# 改善箇所説明図

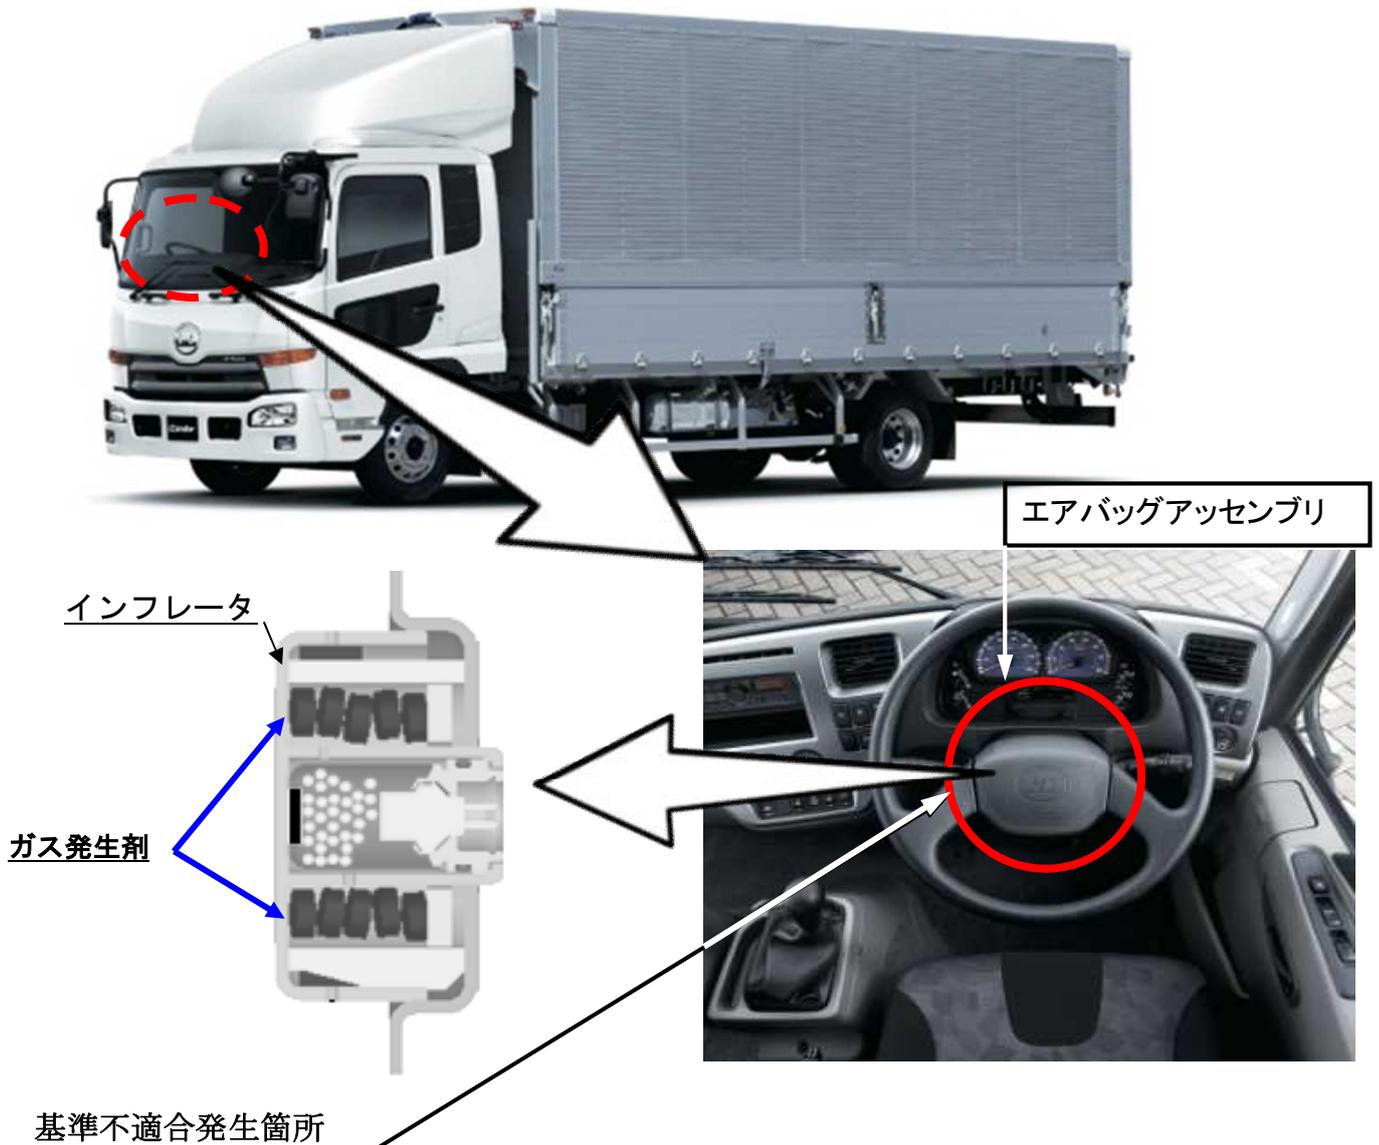
運転者席側エアバッグのインフレーター(膨張装置)において、高温多湿の環境下での長期使用によりガス発生剤が劣化することがある。そのため、エアバッグ展開時にインフレーター内圧が異常上昇して、インフレーター容器が破損するおそれがある。

全車両、運転者席側エアバッグアッセンブリを対策品と交換する。

注:  内は交換する部品を示す。
